**PIANO ATTUATIVO DI ESPANSIONE
TURISTICO RICETTIVA - LAGO VIOLA -**

RICHIESTA INTEGRAZIONI DEL
GENIO CIVILE DI FIRENZE ALLA :

INTEGRAZIONI ALLA RELAZIONE GEOLOGICA E GEOLOGICO GEOTECNICA

Stante la comunicazione dell'Ufficio del Genio Civile relativa al deposito 2503 del 03/11/2008 si sono prodotte le seguenti integrazioni.

SOVRAPPONTO PERICOLOSITA'
IDRAULICA DI PIANO STRUTTURALE E
PLANIMETRIA DELL'INTERVENTO
PREVISTO

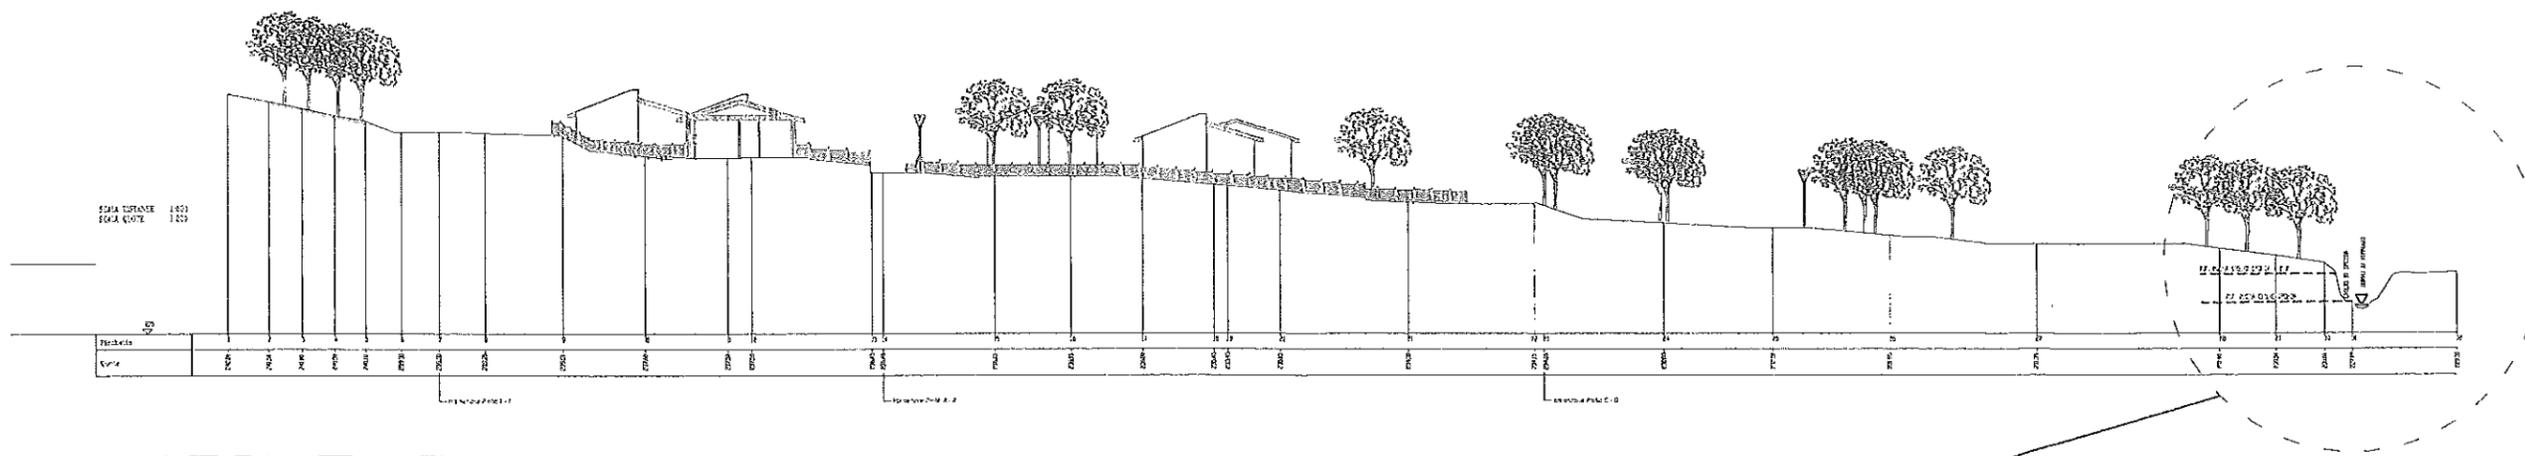
- E' stato prodotto il richiesto sovrapposto tra l'intervento in oggetto e la cartografia della classificazione della pericolosità idraulica del piano strutturale. Viene riportata in inserto.

Come si può vedere l'area interessata dall'edificazione risulta completamente esterna alle aree di pericolosità idraulica 2 di piano strutturale, ponendosi a quote molto maggiori.

Vengono invece realizzati sulla zona in pericolosità idraulica 2 posta a Est del comparto i parcheggi e un piccolo manufatto a supporto dell'area sportiva.

Tale area risulta a nostro giudizio da considerarsi in sicurezza idraulica:

non risulta interessata da precedenti inondazioni né dalle cartografie di Piano strutturale, né da quelle del PTCP, né da quelle di PAI.

La zona risulta inoltre morfologicamente rilevata rispetto al corso d'acqua prospiciente, che è il Borro di Rimaggio.

SEZIONE D-D CON
 PARTICOLARE DEL
 FOSSO DI RIMAGGIO
 E DEL CIGLIO
 OPPOSTO

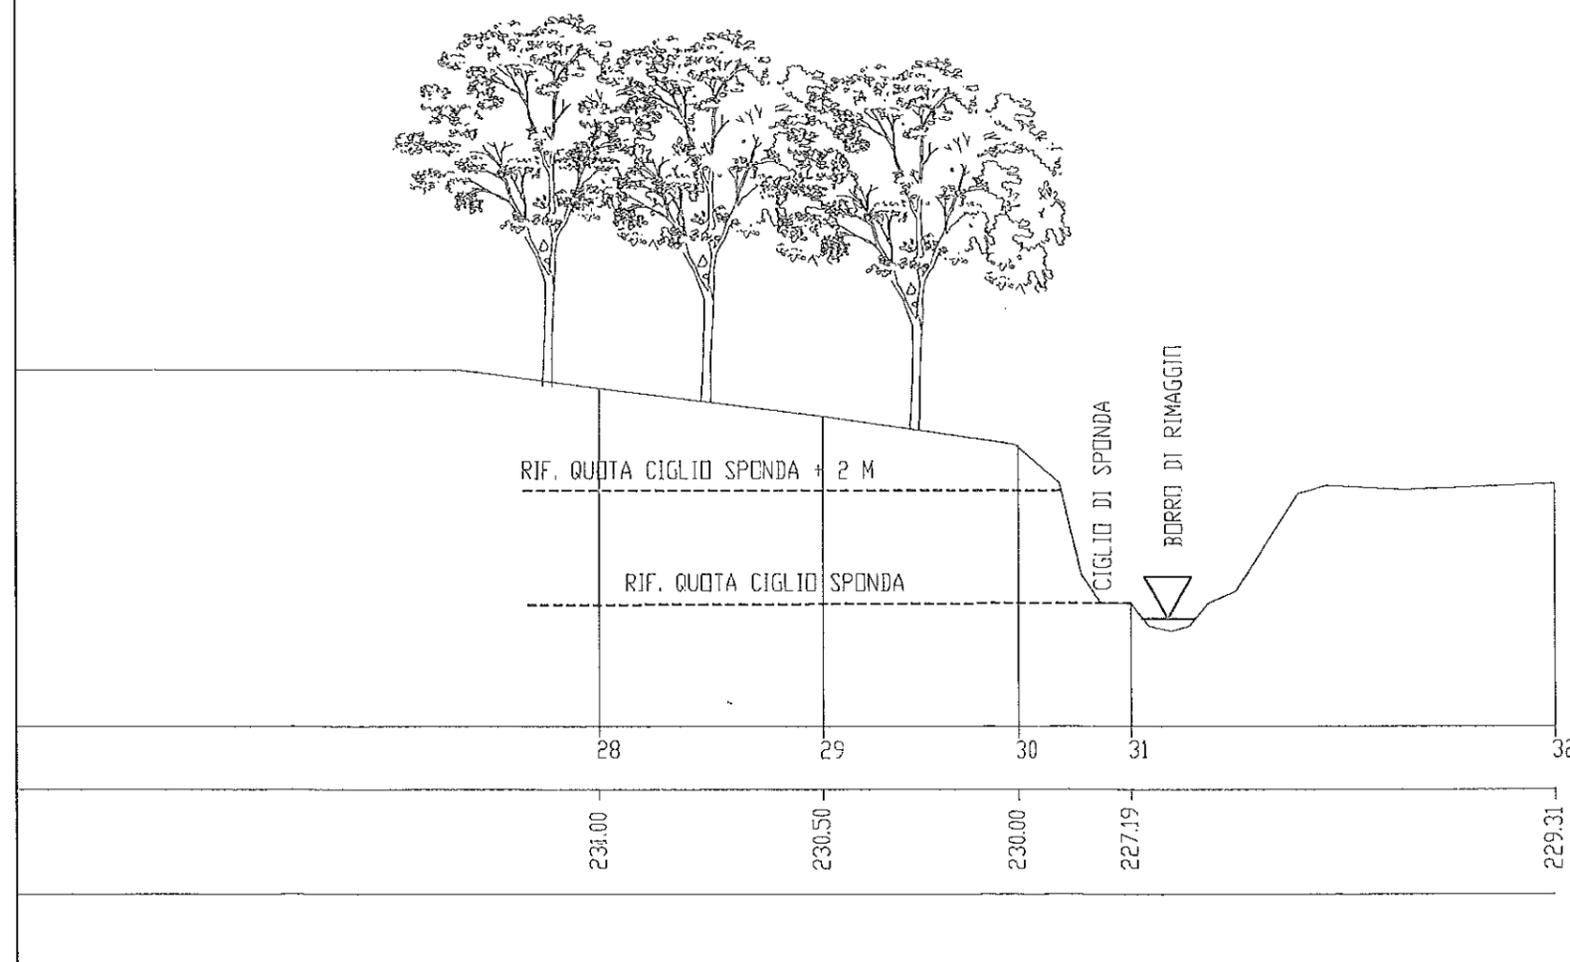
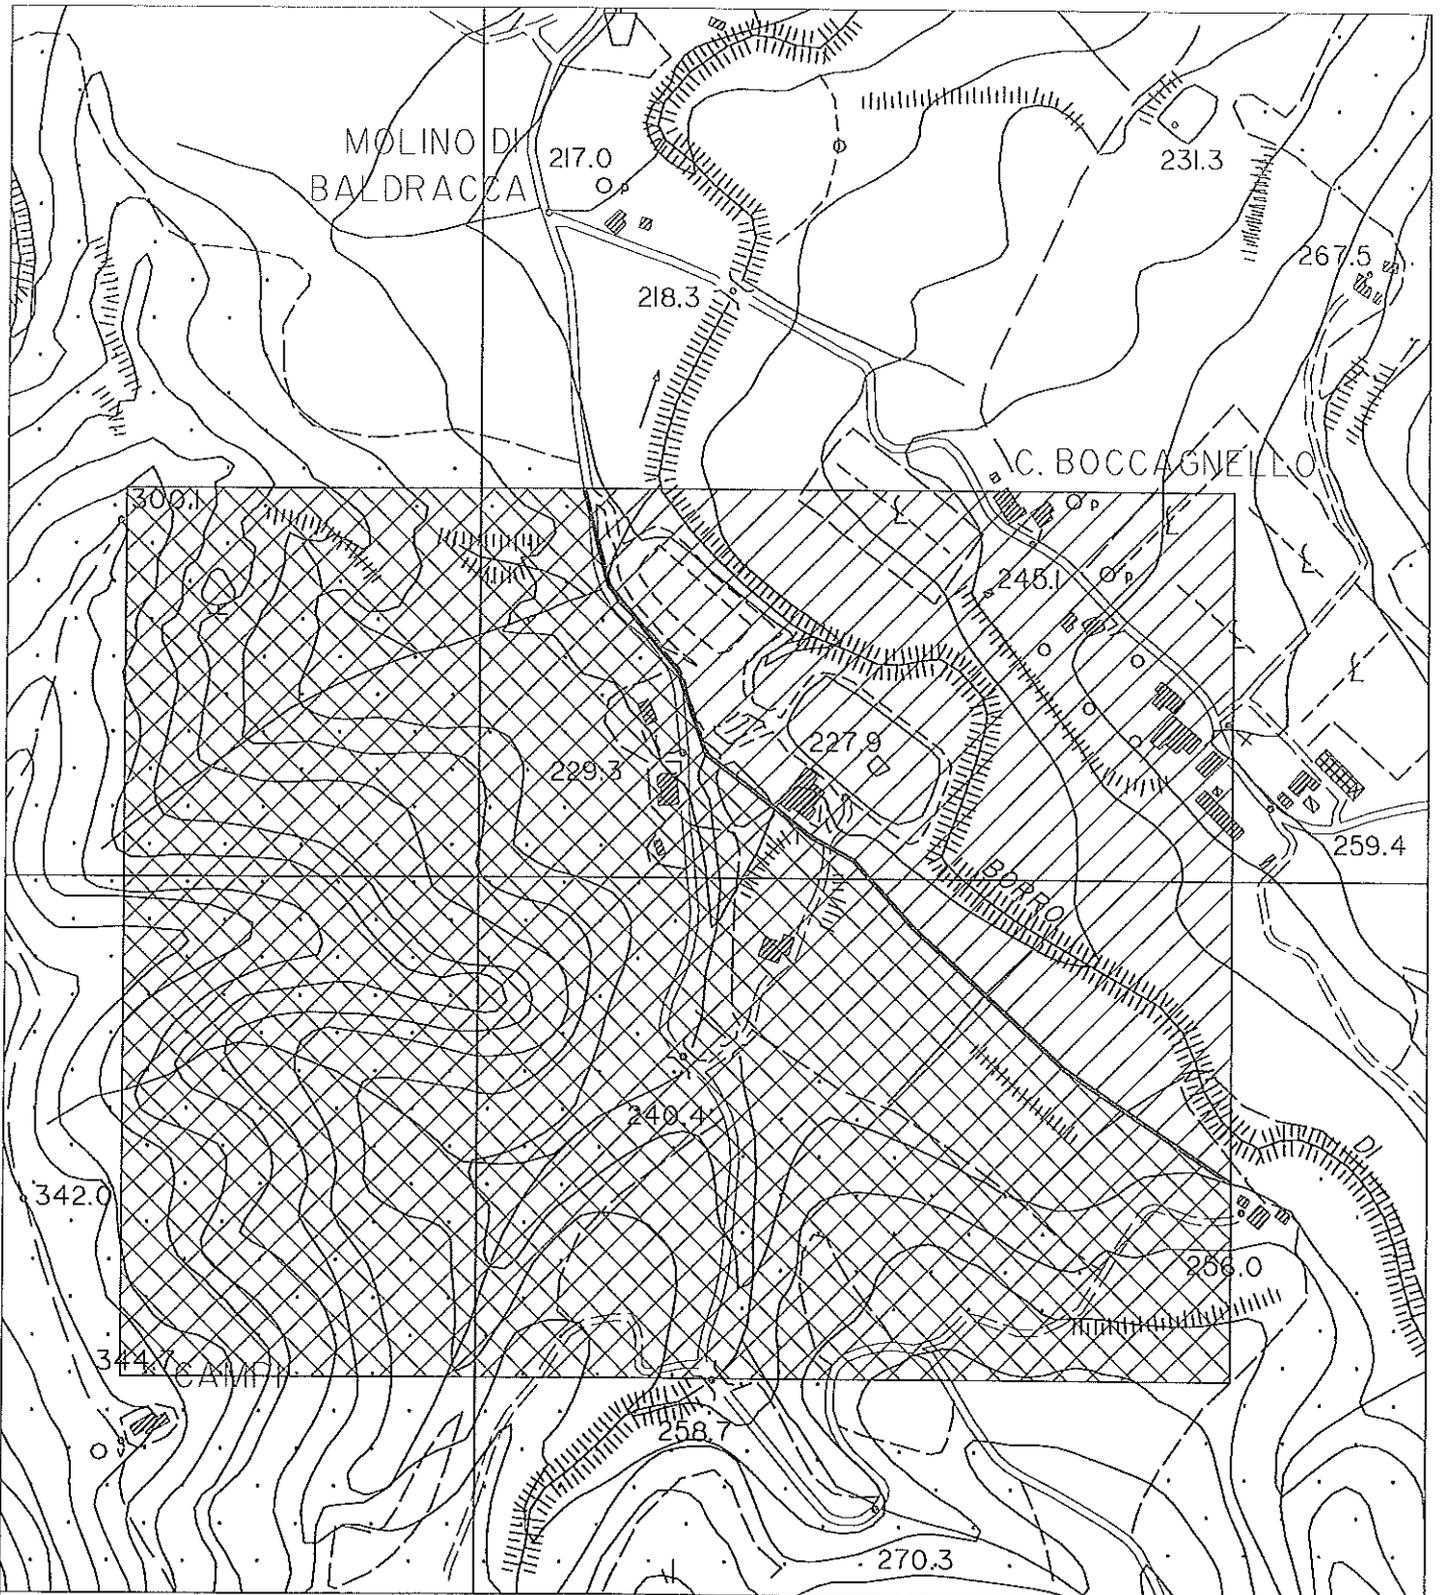
Si è inoltre provveduto a far completare la sezione D del progetto al rilevatore, riportata in inserto, in modo che sia evidente come, nell'eventualità di ondate di piena, potrebbe essere interessata potenzialmente da fenomeni esondati non l'area di intervento, che è posta in sx idraulica del Borro di Rimaggio bensì l'area opposta, in dx idraulica, che si trova a quote inferiori.

Si può quindi asserire che l'area interessata dall'attuale intervento risulta essere in sicurezza idraulica in quanto elevata come quota rispetto al corso d'acqua e più elevata come quota anche rispetto alla riva opposta, su cui si riverserebbero le acque di una ipotetica esondazione.

CARTA DELLE ZONE A MAGGIOR PERICOLOSITA' SISIMICA LOCALE
(ZMPSL)
SCALA 15'000

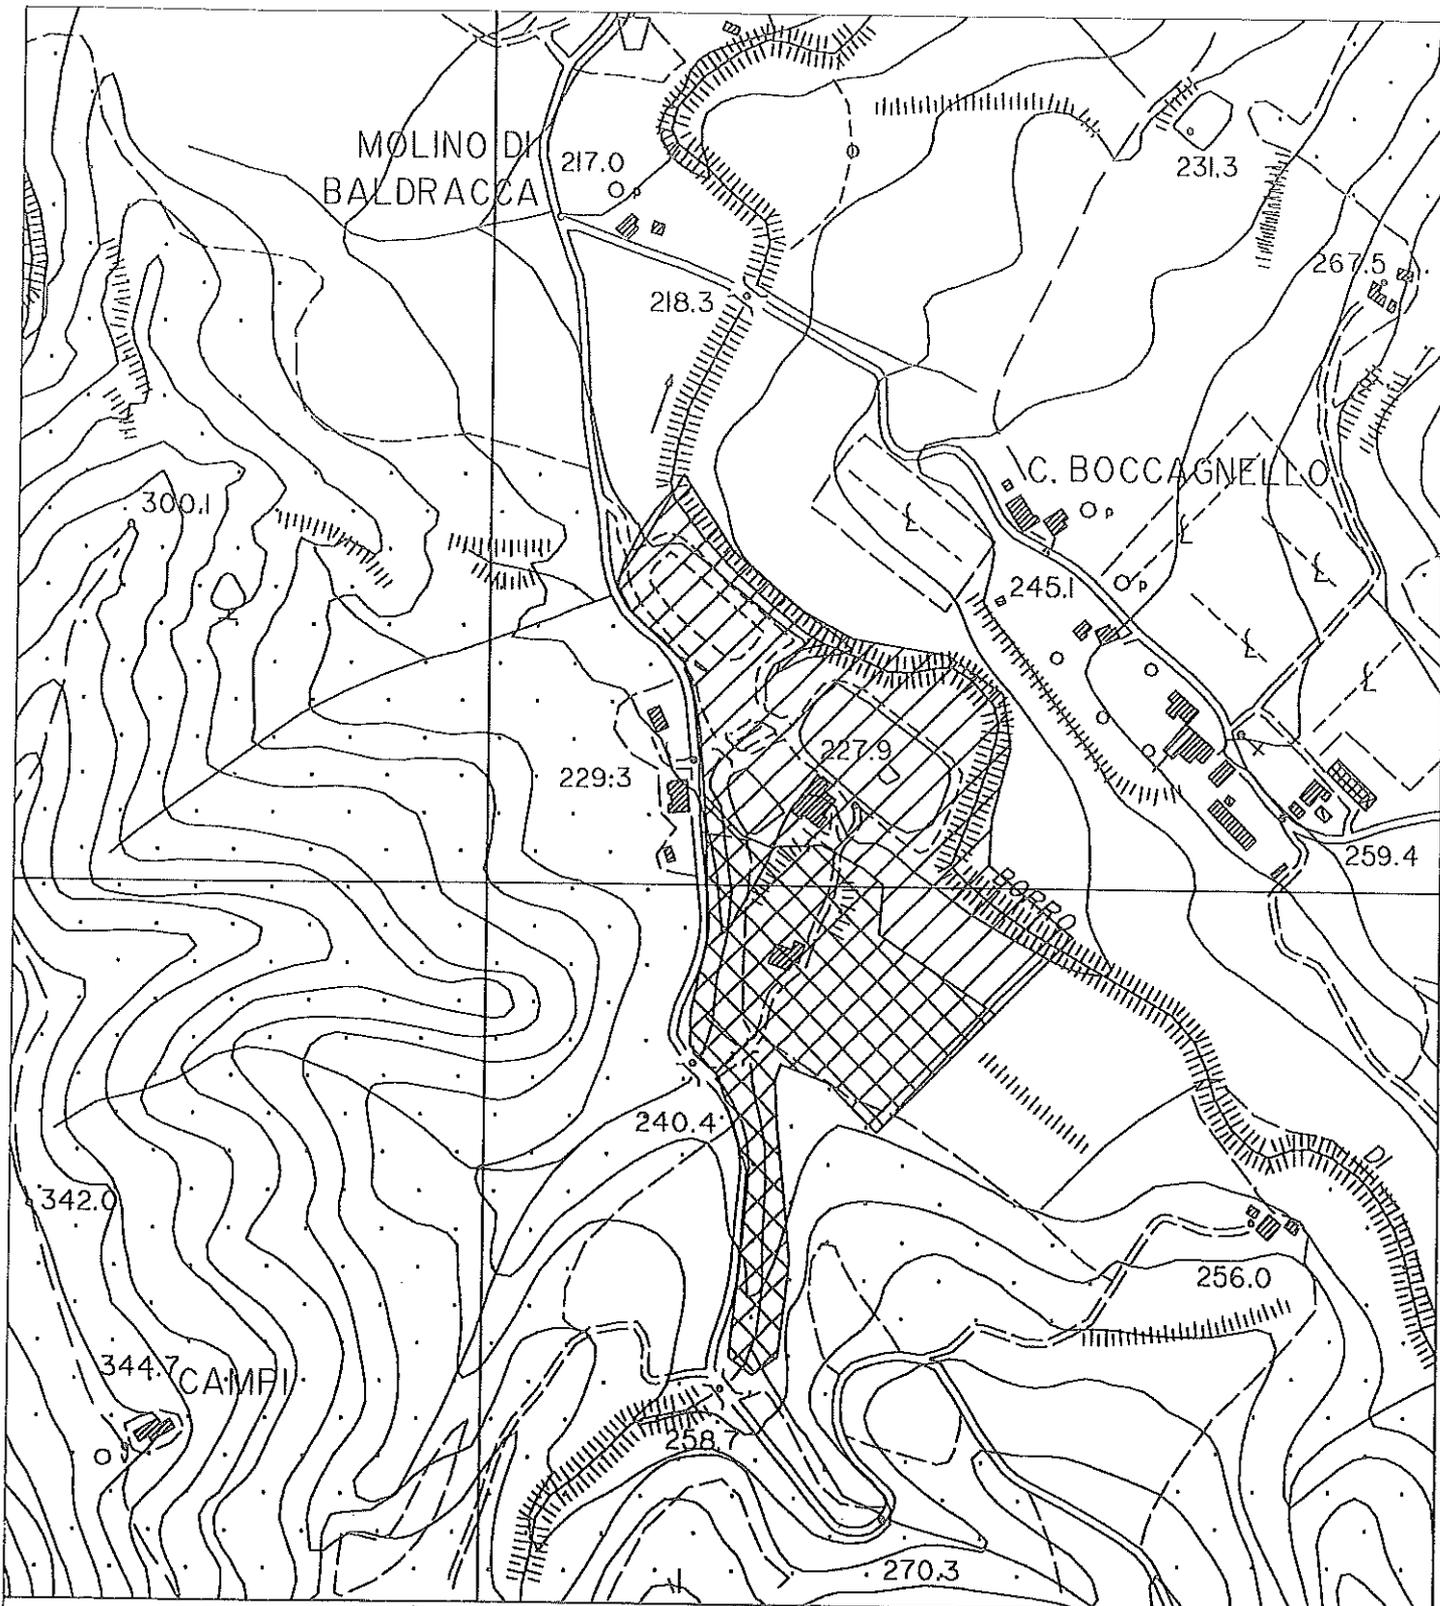
- Si sono redatte le nuove cartografie per gli aspetti sismici, in particolare la Carta degli elementi di pericolosità sismica locale in scala 1:5'000 e la Carta delle zone a maggior pericolosità sismica locale (ZMPSL), sempre in scala 1:5'000 con indicato il limite del comparto.
- Si è prodotta la nuova carta della fattibilità sovrapposta all'intervento in oggetto. Come si vede si è attribuito a tutta l'area di intervento la fattibilità 3 condizionata (come da relazione presentata), che nelle zone individuate dal PS in pericolosità idraulica 4 diventa una fattibilità 4. Gli interventi previsti si tengono quindi al di fuori dell'area di fattibilità 4.
